OGGETTO:[ID_9473] Procedimento di Valutazione di Impatto Ambientale ai sensi dell'art.23 del D.Lgs.152/2006 relativa al progetto "Nuova realizzazione ed esercizio di un impianto di produzione di energia elettrica da fonte eolica denominato "Planu Serrantis" composto da 9 aerogeneratori da 6,6 MW, per una potenza complessiva di 59,4 MW sito nei comuni di Selegas, Gesico e Mandas (SU) e delle relative opere ed infrastrutture connesse nei comuni di Guasila, Villanovafranca, Villamar, Furtei e Sanluri (SU)".

PROGETTO DEFINITIVO PER LA REALIZZAZIONE DI UN PARCO EOLICO DENOMINATO "PLANU SERRANTIS" COMPOSTO DA 9 AEROGENERATORI DA 6,6 MW, PER UNA POTENZA COMPLESSIVA DI 59,4 MW SITO NEI COMUNI DI SELEGAS, GESICO E MANDAS (SU), CON OPERE DI CONNESSIONE NEI COMUNI DI GUASILA, VILLANOVAFRANCA, VILLAMAR, FURTEI, SANLURI (SU)

TABELLA DI CONTRODEDUZIONI – ID 9473

**Riscontro alle richieste della Regione Autonoma della Sardegna, prot. n. 11851 del 13/04/2023 (prot. M.A.S.E.
59224 del 14/04/2023);**

Indicazione delle intersezioni oggetto di studio.

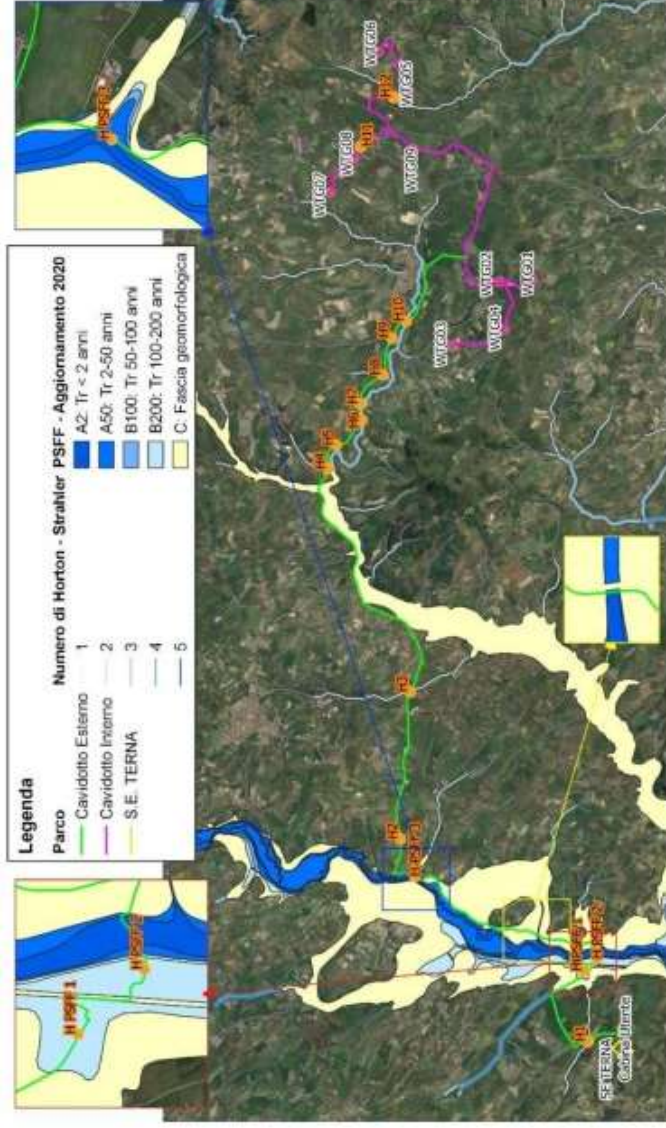
“Al riguardo si comunica che dalla analisi della cartografia presentata le opere in progetto, interferiscono, in parte, con opere pubbliche di irrigazione della rete tubata, reti di dreno e scolo, pertanto, comunica che l'atto di nullaoستا potrà essere concesso solo in esito alle fasi conclusive di idoneo sopralluogo congiunto dove saranno evidenziate le modalità tecniche di risoluzione delle interferenze, nonché saranno regolamentati gli aspetti di natura amministrativa. Al fine di rendere più esaustiva la descrizione delle citate interferenze si allegano dei file in formato klm, recanti i distretti irrigui, già citati, oggetto di interferenze, al fine di rendere più agevole la visualizzazione delle interferenze.

Si comunica pertanto, che permane la necessità, ai fini del rilascio definitivo di Nulla Osta, di ricevere idonei elaborati progettuali, a seguito del sopralluogo, con la quale si propone la soluzione tecnica per il superamento delle interferenze individuate, oltre alla necessità di materializzare i punti del tracciato dell'opera, proprio in corrispondenza delle opere Consortili, al fine di determinare l'esatta consistenza delle reali interferenze e ciò sarà da effettuarsi congiuntamente con i tecnici consortili, al fine di superare anche con la presentazione di nuovi elaborati esecutivi e relativi dettagli, le interferenze.”

Relativamente a questo punto è opportuno precisare che nello studio idrologico-idraulico già trasmesso (cfr. EOL-GEO-09 e 10), è stato effettuato in primis il confronto delle opere di progetto con il Piano Stralcio delle Fasce Fluviali (PSFF) – Aggiornamento 2020. Da tale analisi è risultato che vi sono intersezioni del cavidotto con 3 tratti perimetrati dal PSFF, con particolare riferimento alle Fasce dalla A2 alla B200, con quest'ultima corrispondente a tempo di ritorno 200 anni. I 3 tratti sono stati verificati idraulicamente e denominati nelle cartografie **H PSFF**, per i quali è stato previsto **l'attraversamento con Trivellazione Orizzontale Controllata (T.O.C.)**.

Al fine di meglio identificare gli attraversamenti esaminati è stata redatta una revisione delle due tavole EOL-OEL-06 e EOL-OEL-07, prima elencate, nelle quali sono stati riportati in legenda e meglio differenziati graficamente i corsi d'acqua di ogni ordine gerarchico del "metodo di Horton-Strahler", la viabilità esistente e il confine comunale (che risultavano nella versione originale con colori simili).

Nello studio idraulico sono stati identificati 15 intersezioni e si riporta di seguito i tratti in TOC previsti dalla verifica idraulica e la loro lunghezza.

Stralcio della tavola EOL-SIA-22_Tavola delle interdistanze

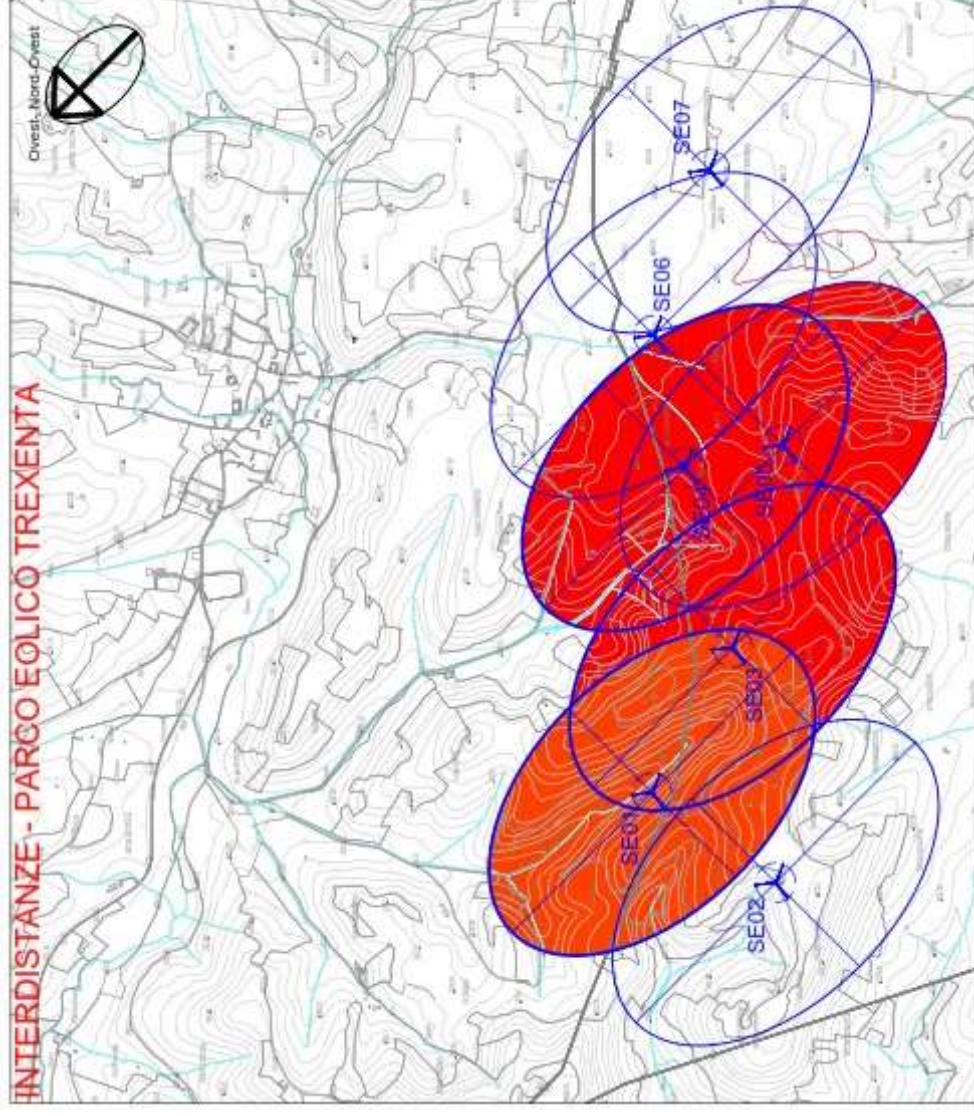
Si segnala, tuttavia, la sovrapposizione con il Parco Eolico "Trexenta", proposto dalla Green Energy Sardegna 2 S.r.l. e l'incidenza negativa delle turbine, con gli interventi di contenimento e spegnimento mediante i mezzi aerei dei vasti incendi che normalmente si sviluppano nel periodo estivo, in considerazione della tipologia di combustibile presente e della frequenza dei venti dominanti, qualora non si riesca ad intervenire con tempestività. Incidenza ancora più rilevante se si considera che le linee di cresta sono normalmente utilizzate come aree d'intervento specifico per l'attenuazione/estinzione del fronte delle fiamme mediante i mezzi aerei.

La valutazione dei due progetti cumulativamente ha evidenziato che l'eventuale sviluppo del **progetto "Trexenta"** così come in proposta autorizzata, **presenta numerose incongruenze progettuali e criticità ambientali, soprattutto per le turbine in sovrapposizione con il parco eolico "Planu Serrantis", che di seguito verranno descritte, per cui la Società GRV Wind Sardegna 6 S.r.l. non ha previsto una variante al layout proposto.**

Gli aerogeneratori del parco eolico Trexenta SE01, SE03, SE04, SE05 non rispettano le interdistanze minime ai sensi del DL 2010 e del D.G.R.n.59/90.

- tra le turbine SE04 - SE05 non è rispettata l'interdistanza minima tra gli aerogeneratori ai sensi del DL 2010 e del D.G.R.n.59/90 di 3 diametri, cioè 510 m, in direzione perpendicolare a quella del vento predominante;
- tra le turbine SE01 - SE03 non è rispettata l'interdistanza minima tra gli aerogeneratori ai sensi del DL 2001 e del D.G.R.n.59/90 tra 3 e 5 diametri, cioè fuori dall'elisse avente come assi 510 m e 850 m, nelle altre direzioni del vento;

Inoltre, si rivelano ulteriori criticità ambientali per le SE01 e SE06, che descriveremo di seguito. L'aerogeneratore **SE 01** si trova ad una distanza minima dal reticolo idrografico di ogni ordine gerarchico del "metodo di Horton-Strahler" di 62 m, con conseguente possibile rischio idraulico.

L'aerogeneratore **SE 06** si trova ad una distanza di 189 m dal Corpo aziendale agro-pastorale AZn23(cfr. EOL-SIA-14), non rispettando la distanza minima di 300 m ai sensi D.G.R.n.59/90.

A dimostrazione delle criticità sopra descritte è stata redatta una tavola integrativa "EOL-SIA-22_Tavola delle interdistanze".

Indicazione delle intersezioni oggetto di studio.

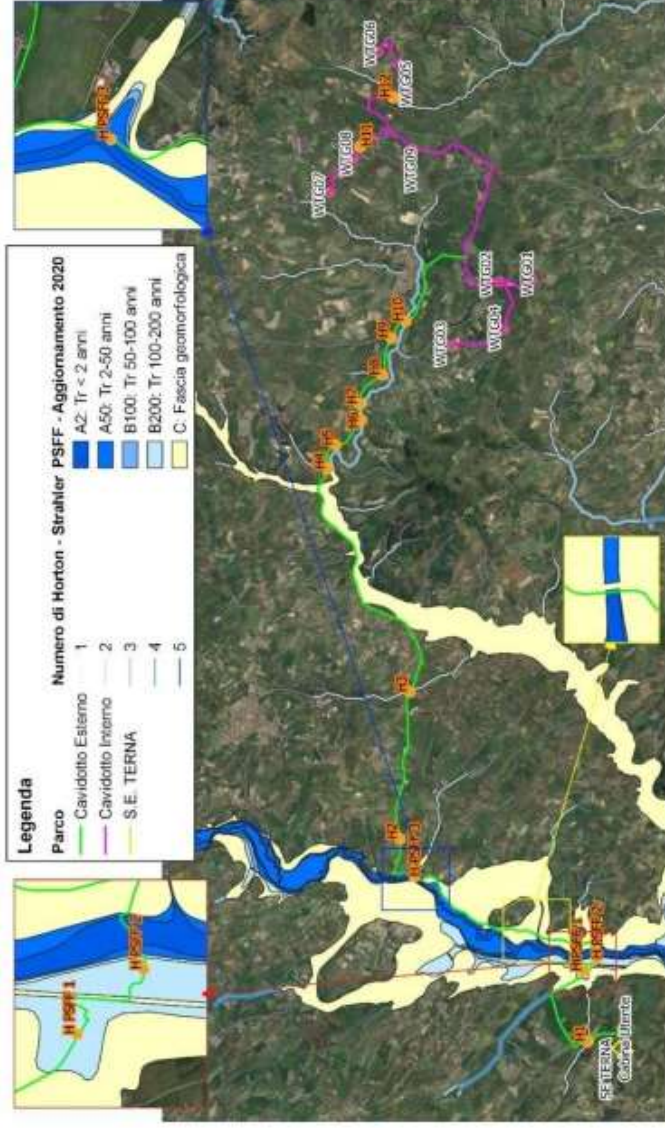
- una planimetria aggiornata con tutte le interferenze con il reticolo idrografico ufficiale ai fini PAI per le quali, in relazione ad ogni opera interferente (viabilità di progetto, da adeguare, temporanea o permanente, cavidotto etc), dovranno essere indicate le modalità di risoluzione e il rispetto delle relative prescrizioni ai sensi delle NA del PAI;

Nello studio idraulico sono stati identificati 15 intersezioni e si riporta di seguito i tratti in TOC previsti dalla verifica idraulica e la loro lunghezza. A questi sono stati aggiunte le 4 intersezioni integrative prima descritte.

Stralcio tavola: EOL-EOL-04 - cabina utente

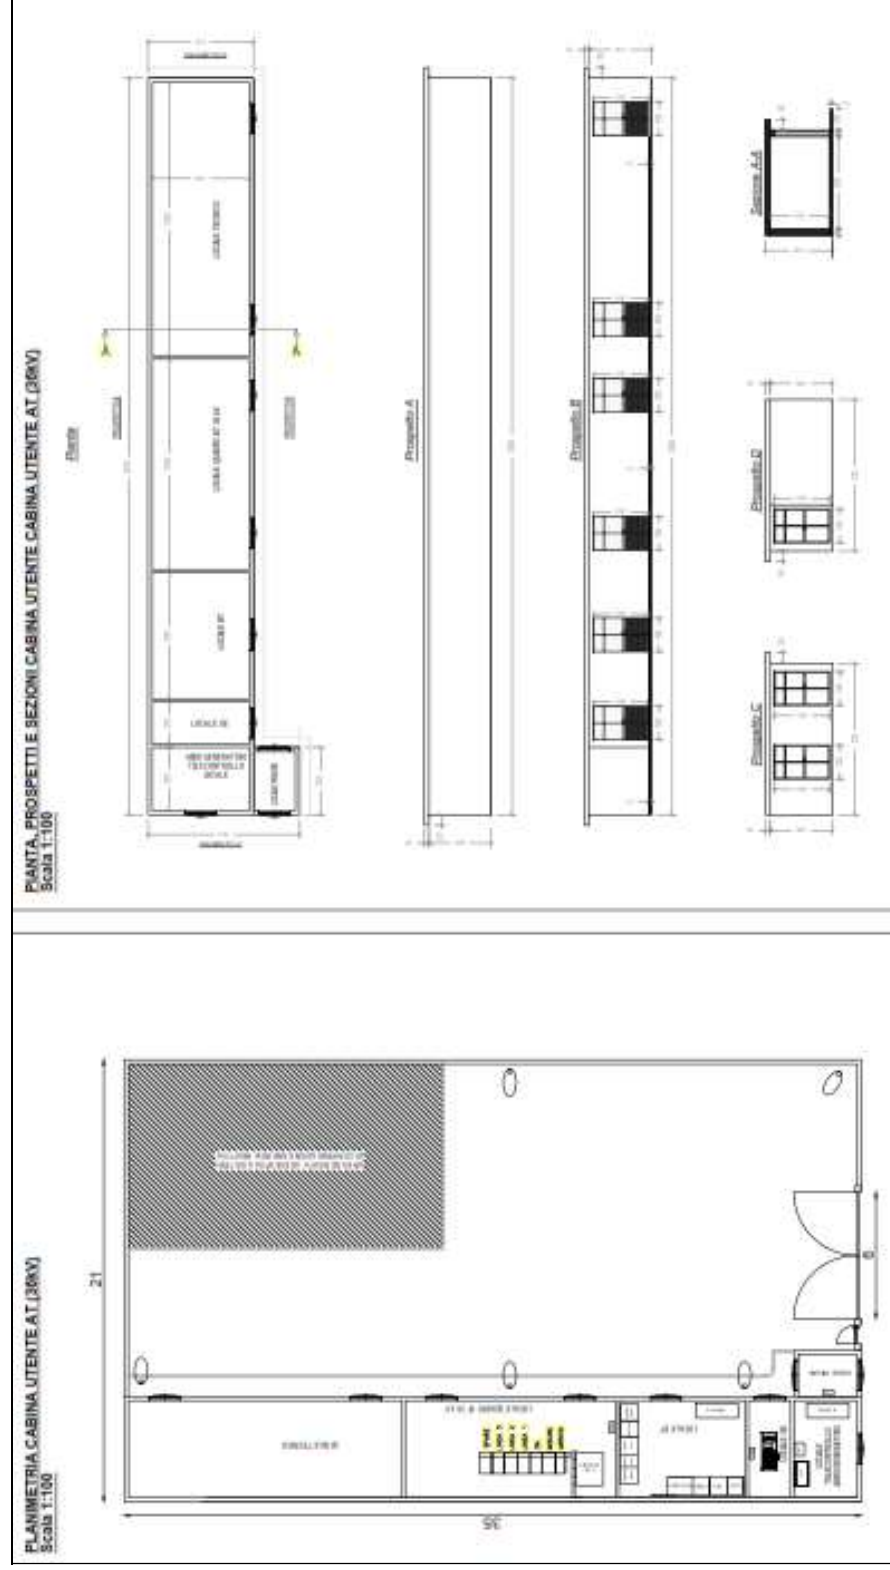
Per quanto riguarda le opere di connessione dell'impianto alla cabina utente nulla si è prodotto al fine di dimostrare che esse "non comportino la modifica permanente della morfologia del terreno e che non incidano sugli assetti vegetazionali" e che la eventuale "realizzazione di pozzetti a raso emergenti dal suolo non siano oltre i 40 cm", condizioni poste dal punto A.15 dell'allegato A del DPR n.31/2017 per il non assoggettamento ad autorizzazione paesaggistica, e comunque fatte salve le disposizioni di tutela dei beni archeologici di competenza della Soprintendenza.

Relativamente a questo punto è opportuno precisare che il tracciato del cavodotto esterno è previsto interrato nella viabilità esistente, come prima descritto, per cui non occuperà aree agricole. Solo la cabina utente nel territorio di Furtei interesserà aree agricole, per una superficie di ingombro di soli 735 mq, su cui è prevista la realizzazione di un fabbricato di 180,4 mq per 3,2 m di altezza, mentre la restante area è un piazzale esterno, che per ragioni di sicurezza sarà recintato. (cfr. EOL-OEL-04_PLANIMETRIA, PIANTE, PROSPETTI E SEZIONI CABINA UTENTE AT (36kV)).
